**Réponse à la demande de renseignements no. 2 de la
Régie de l'énergie
(Version caviardée)**

DEMANDE DE RENSEIGNEMENTS N° 2 DE LA RÉGIE DE L'ÉNERGIE (LA RÉGIE) RELATIVE À LA
MÉTHODOLOGIE D'IDENTIFICATION DES ÉLÉMENTS DU RTP

(iv) Selon le site OASIS, les chemins de livraison HIGH et DER ont les puissances indiquées ci-dessous :

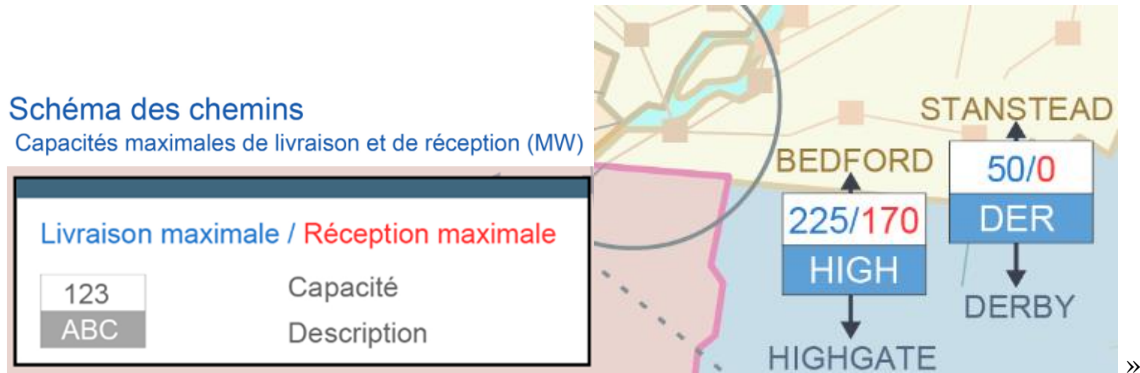
11.2 Selon les références (ii) et (iv), la Régie se questionne sur l'importance pour la fiabilité du RTP de l'interconnexion Stanstead. Veuillez fournir le transit annuel moyen ainsi que le

R11.2 Le Coordonnateur fournit au tableau suivant, les données demandées à la question 11.2.

Afin de répondre à la question, le Coordonnateur procédera en deux (2) parties.

- 1- En ce qui concerne l'importance de cette interconnexion pour le RTP, le Coordonnateur est d'avis que cette LIT doit être maintenue dans le RTP pour les raisons énoncées à la réponse R11.1.1.
- 2- Quant à l'importance de cette interconnexion pour la fiabilité, le Coordonnateur soumet que la ligne L1400 n'a pas un impact notable sur la fiabilité du réseau. Comme le tableau ci-haut le démontre, le transit moyen et en pointe sont insuffisants pour que la ligne puisse compromettre l'exploitation fiable du réseau et aucun critère de la définition du RTP proposée permet son inclusion. En somme, seule sa caractéristique transfrontalière fait en sorte qu'elle est importante pour le RTP.
